# Mitteilung

Betr.: Vorl. Freigabe

Vergleichsschaltung  
Benennung

3361-1486-1  
Zeichnungsnummer

Zur Änderungsunterteilung Vergleichsschaltung,  
(Vergleichsenergschl. überlaufstelll)

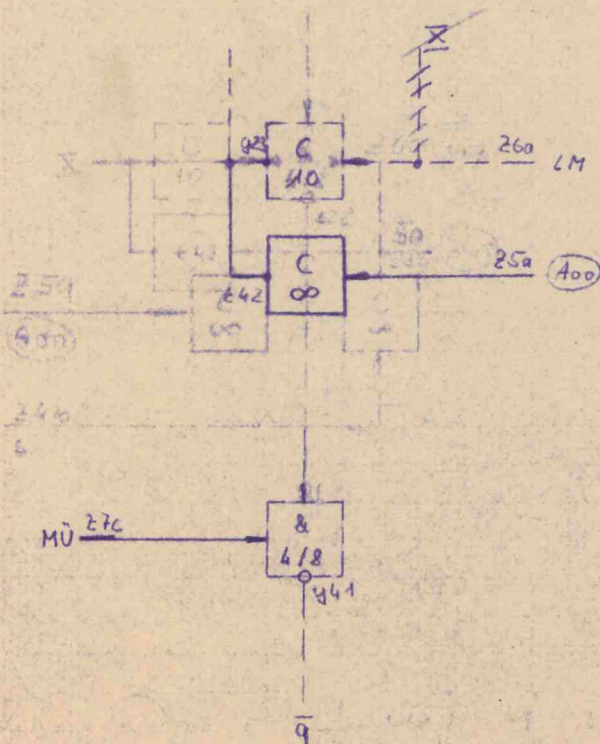
Änderung der Verdrahtung:

1. Stechen: 60: k12-l17

Blankdraht: l12-m16  
h12-i16  
h10-j10-l11

2. Ändere:

40: h2-d10-i12 in: h2-d10  
44: b2-j11-a17 in: b2-a17

3. Neue:

256-l17  
266-j11
